Technical Bulletin

K02/K035468XS для двигателей PSA 1.8 and 2.0 16V

GATES REFERENCE:	K02/035468XS
MAKE:	CITROEN / FIAT / PEUGEOT
MODEL:	Evasion, Synergie, XM, Xantia, Xsara, ZX, Ulysse, 306, 406, 605, 806
ENGINE:	1.8 16V, 2.0 16V
ENGINE CODE:	XU7JP4, XU10J4R, XU10J4RS, RFV

Рис. 1 Механический натяжитель (K0235468XS)

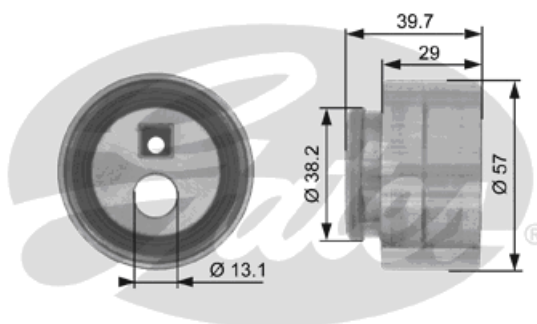
Комплект PowerGrip® Kit K0235468XS должен применяться в двигателях PSA **2.0** 16V. Этот комплект включает в себя оригинальный механический натяжитель (OE соответствие 082935, 9622574480. Соответствие Gates – T41258) см. Рис. 1.

Рис. 2 Автоматический натяжитель (K0335468XS)

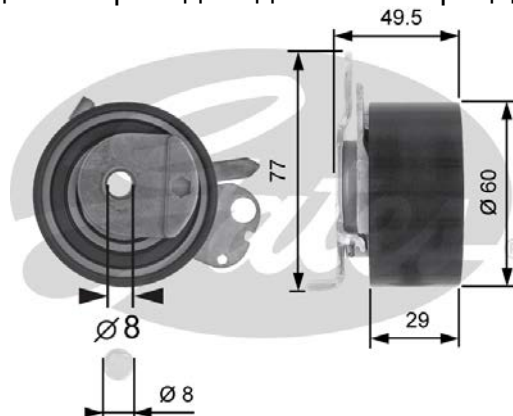
Комплект PowerGrip® Kit K0335468XS подходит только для двигателей PSA **1.8** 16V. Этот комплект включает в себя автоматический натяжитель (OE соответствие 082969, 9635336880. Соответствие Gates – T43050 см. Рис. 2) как усовершенствованная модель изначально устанавливаемого механического натяжителя. Такая замена рекомендуется и одобрена Peugeot/Citroen, т.е. механические натяжители больше не будут использоваться в двигателях PSA **1.8** 16V.

Рис. 3

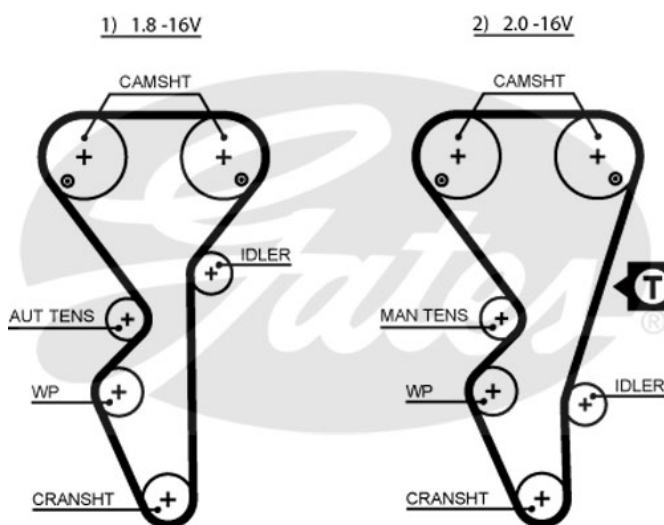
Мы обнаружили, что схематические изображения приводов двигателей, которые мы использовали до настоящего времени были не на 100% правильными: для двигателя 2.0 16V, положение вспомогательного ролика на схеме должно быть ниже. Правильная схема изображена на Рис. 3.

Натяжение ремня в двигателе 2.0 16V должно измеряться (с использованием Gates STT-1) между правым роликком распредвала и вспомогательным роликком (введя значение 5468XS-2).

Схематические изображения приводов и рекомендации на коробках ремней/комплектов будут изменены в соответствии с новыми данными.
